„Zu Hause daheim“

Ortsbegehung in Grafrath

durch den Seniorenbeirat

Auswertung

Ortsplan von Grafrath mit Markierung der einzelnen Punkte

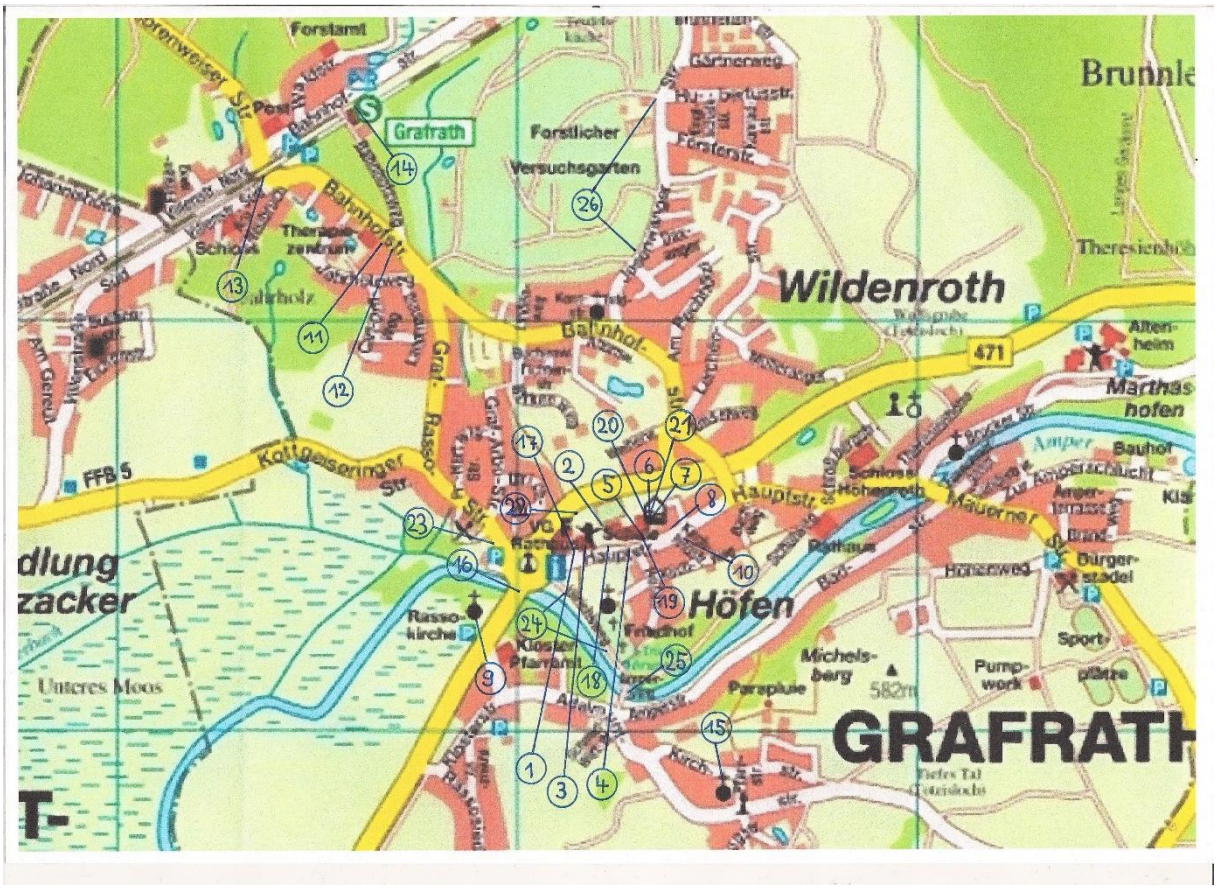
Die Wege von den Parkplätzen zum VG-Gebäude und Sparkasse ist für Rollator- u. Rollstuhlfahrer sehr holprig. Eine ca.1 m breite (glatte) Fahrspur bringt eine wesentliche Verbesserung.

Auf dem Parkplatz für das Kath. Pfarrheim und Feuerwehr (AWO) sollte mindestens eine Stellplatz für Behinderte reservieren werden (Schild!).

Die Überquerung der Hauptstraße auf Höhe VG-Gebäude ist sehr schwierig. Die Bordsteine gehören auf beiden Seiten abgesenkt.

Eine Überquerung der Hauptstraße am Zebrasteifen (an der Grundschule) wird durch Absenkung der Bordsteine wesentlich erleichtert.

Der Durchgang von der Schule zum Schwimmbad kann durch zwei zusätzliche LED-Lampen (stromsparend!) wieder besser beleuchtet werden. Die Überquerung der Hauptstraße wird oft durch parkende Autos erschwert. (Absolutes Halteverbotsschild Mo bis So!)

Der Zugang zur Schwimmhalle ist wegen der Treppen für ältere Besucher, Rollstuhlfahrer usw. nicht zugänglich. Ein besserer Zugang könnte mit einem evtl. Zuschuss bewerkstelligt werden.

Der Zugang zur Turnhalle ist für ältere Besucher, Rollator- und Rollstuhlfahrer über den Schulparkplatz **wesentlich** einfacher. Dazu ist ein extra Schlüssel für die jeweiligen Übungsleiter erforderlich, der auch für **Notarzteinsätze** zwingend notwendig ist.

Vor der Apotheke und Arztpraxis ist kein Parkplatz für Behinderte (Schild?) reserviert.

Die Schwelle am Eingang der Rassokirche kann bis jetzt nur mit einer provisorischen Holzrampe (muss extra aus dem Kirchenraum geholt werden) überwunden werden. (Soll laut Pater Ludwig bei der nächsten Kirchenrenovierung bald geändert werden.)

Der Weg von der Hauptstraße über die Kirchfeldstraße zum Friedhof Höfen ist für Rollator- und Rollstuhlfahrer wegen vieler Bordsteine u. fehlendem Gehweg kaum möglich. Ecke Haupt-Kirchfeldstraße erschwert ein ca. 2 cm hoher Kanaldeckel die Benutzung.

In der Bahnhofstrasse sind die bereits abgesenkten Bordsteine immer noch zu hoch. Sie könnten auf ca. 1 m Breite plan mit der Fahrbahn abgesenkt werden.

Zur Überquerung der Bahnhofstrasse bei den Verkehrsinseln fehlt ein Zebrastreifen:

Vor der Bahnunterführung fehlen Schilder für Fußgänger. In der Bahnunterführung fehlt mindestens eine einseitige Fußwegmarkierung. Ein seperater Fußgängerdurchgang wäre wünschenswert.

Die hohe Stufe zum Bahnhofwartesaal könnte durch eine Rampe leichter überwunden werden.

Auf dem Friedhof in Unteralting befindet sich vor dem Toiletteneingang eine hohe Stufe (Rampe!)

Auf der Amperbrücke B471 ist der Gehweg auf der Ostseite ganz schlecht beleuchtet. Eine zusätzliche Beleuchtung wäre hier dringend erforderlich. Die zugesagte Beleuchtung auf der Amperbrücke fehlt immer noch. Wer räumt im Winter die beiden Gehwege?

Der Parkplatz vor der Sparkasse bzw. Gemeinde ist ohne die Fassadenbeleuchtungen zu dunkel.

Die Hauptstraße ist zwischen Gemeinde und Schule zu dunkel. Mindestens eine zusätzliche Straßenbeleuchtung erforderlich (Busfahrplan sonst nicht lesbar!).

Der Durchgang zwischen Schule und Schwimmbad war um 17:30 Uhr nicht beleuchtet. Nach 18:00 Uhr nur drei Lampen?

Die Treppe zur Turnhalle ist mangelhaft beleuchtet. Beim Runtergehen wird der Halogenscheinwerfer (blendet!) viel zu spät eingeschaltet.

Am Zugang zum Schwimmbad ist die Beleuchtung defekt.

In der Fußgängerunterführung B471 ist die Beleuchtung defekt.

Zwischen B471 und der Gaststätte Dampfschiff ist der Fußweg zu dunkel. Hier fehlt eine Straßenlampe.

Der Fußweg entlang der Amper von der Sparkasse zum Ampersteg am Ullrichsbrünnerl entlang sollte durchgehend beleuchtet werden. Es macht wenig Sinn, nur die Hälfte (im Wald) zu beleuchten, wie bisher.

Der Ampersteg ist nicht beleuchtet (1-2 Lampen ausreichend).

Der Gehweg der Jesenwangerstraße ist bis zum Eingang des Forstlichen Versuchsgarten mangelhaft beleuchtet.
